Dotyczy przetargu nieograniczonego na: „Dokumentację techniczną i budowę budynków szkoły podstawowej, hali sportowej i przedszkola z urządzeniami budowlanymi i zagospodarowaniem terenu w Julianowie w formule zaprojektuj i wybuduj w ramach zadania inwestycyjnego pn.: „Szkoła w Julianowie wraz z zagospodarowaniem terenu”.

Zamawiający zawiadamia, że Wykonawcy, na podstawie art. 135 ust. 1 ustawy Prawo zamówień publicznych zwrócili się z zapytaniem o wyjaśnienie treści SWZ. Poniżej treść pytań i odpowiedzi.

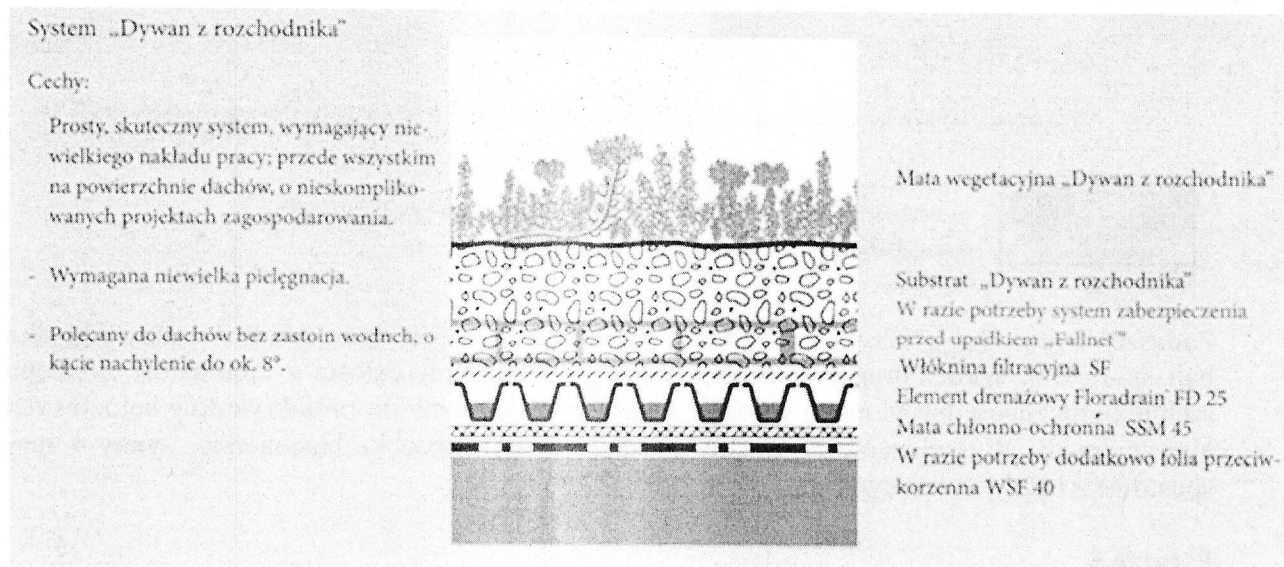
Dotyczy zieleni - prosimy po informacje czy pod panelami fotowoltaicznymi mają być wykonane nasadzenia zieleni?

Prosimy o opis wykonania warstw i wykończenia zadaszania podcieni na poziomie +1 na budynku szkoły i przedszkola.

Zamawiający prosi o zastosowanie zgodnie z PFU, dot. budynków kompleksu szkolno-przedszkolnego w tym dachu szkoły pod panelami fotowoltaicznymi zielonego dachu z pozostawieniem niezbędnych dojść technicznych z płyt betonowych. Zielony dach zaplanowano jako ekstensywny bez podlewania; proponuje się następującą technologię jako przykładową bez sugerowania producenta:

Zadaszenie oraz słupy (przekrój 20x20cm) wokół placu wejściowego (wzdłuż ściany budynku hali sportowej, szkoły oraz przedszkola) należy wykonać w całości z elementów z betonu architektonicznego, barwionego w masie na kolor analogiczny do prefabrykatów betonowych elewacyjnych. Wykończenie wierzchu zadaszenia oraz obróbki blacharskie, rynny i rury spustowe z blachy tytan-cynk.
